Rapport de l'Inspection des installations classées

Visite d'inspection du 15/03/2024

MALVIC (Intermarché Somain)

Références : 2024-V1-155
Code AIOT : 0003801150

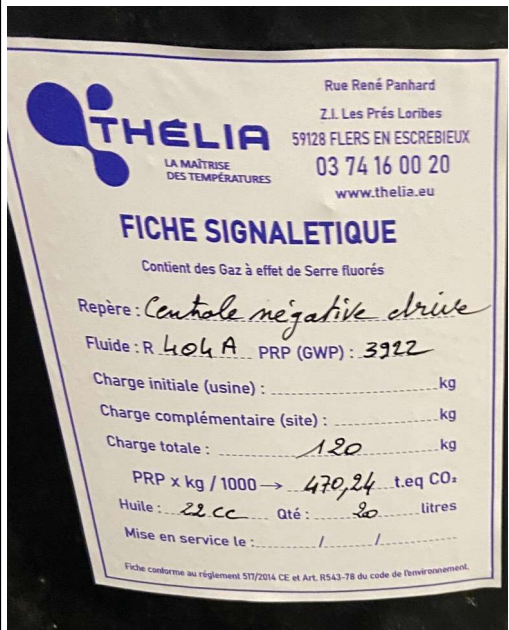
L'Inspection a observé l'étiquetage suivant des équipements :

Affichage de la nature fluide	Affichage de la quantité de fluide	Photographie
une centrale CO ₂	Non vérifié		
une centrale négative drive	oui	oui
